Znak sprawy: RTB/51/88/2025

Nr pisma: RTB/279/7675/2025

Dot.: opinii do skrzyżowań projektowanej linii elektrycznej i wewnętrznej instalacji wodociągowej z siecią ciepłowniczą zlokalizowaną w rejonie Parku w Skawinie, na dz. nr 3103/2, obr. 17, Skawina.

NR2
ZAŁĄCZNIK DO PISMA
MPEC S. A. w Krakowie
znak nr. RTB/279/7675 / JB/2025

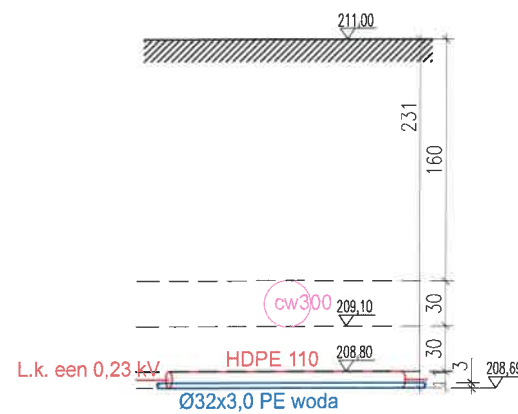
1. W miejscu skrzyżowań projektowaną linię elektryczną i wewnętrzną instalację wodociągową należy prowadzić zachowując odległości w pionie pomiędzy płaszczem osłonowym rurociągów ciepłych a obrysem rur wodociągowych i osłonowych rur elektrycznych, jakie pokazano na załączniku graficznym nr 2.
